Assunto: Baixo Rendimento no Compartimento Refrigerador
Modelos: BRM 39A, BRG 39A e KRG 39A
Marca: Brastemp e Kitchens

Fig.02

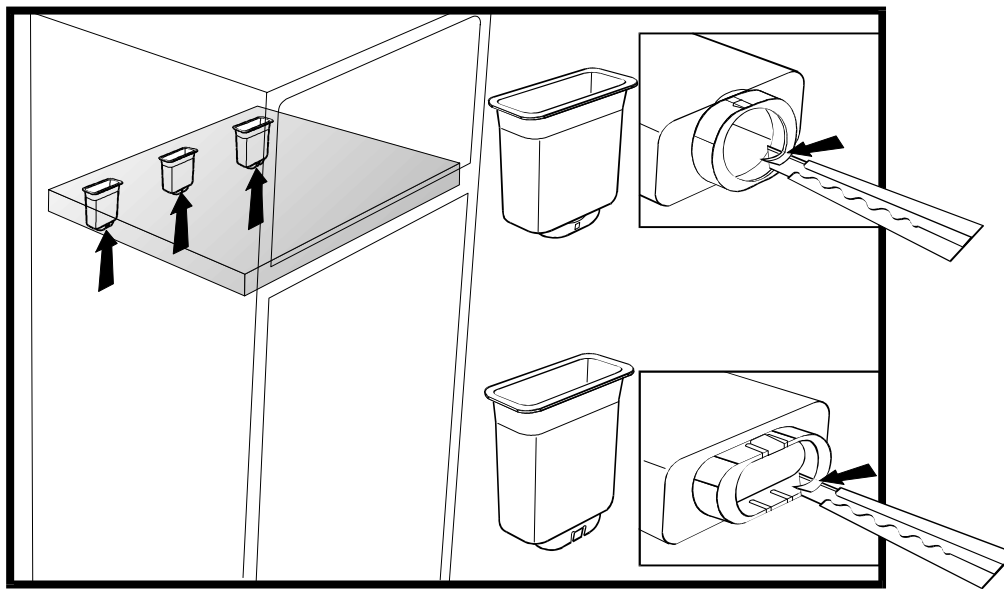
A partir de março de 1997, os Refrigeradores em referência passaram a ser produzidos com novos Dutos de Insuflamento e Retorno (laterais e central). Os novos Dutos possuem uma parede no Orifício de passagem de ar o qual pode ser removida em campo quando necessário.

O objetivo desta modificação é o de possibilitar o aumento do fluxo de ar para o Compartimento Refrigerador. Os Refrigeradores continuarão saindo de fábrica com os orifícios dos Dutos na dimensão normal, entretando, com a possibilidade de serem abertos em campo, para atender as necessidades dos consumidores residentes em regiões extremamente quentes. Portanto quando detectarem casos de Refrigeradores em condições normais de funcionamento, porém considerados com "Baixo Rendimento" pelo consumidor, proceda a abertura dos Dutos.

1. Solte as Travas laterais e remova o Difusor de retorno de ar do Refrigerador;
2. Solte o Bulbo do Termostato fixo ao Difusor de insuflamento do Refrigerador;
3. Solte os Parafusos e remova o Difusor de insuflamento do Refrigerador;
4. Com o auxílio de um Estilete corte e remova a parede existente no orifício dos Dutos laterais e Central (insuflamento e retorno);

5. Limpe internamente o produto e proceda a montagem.

IMPORTANTE: Posicione o Termostato na posição 2.
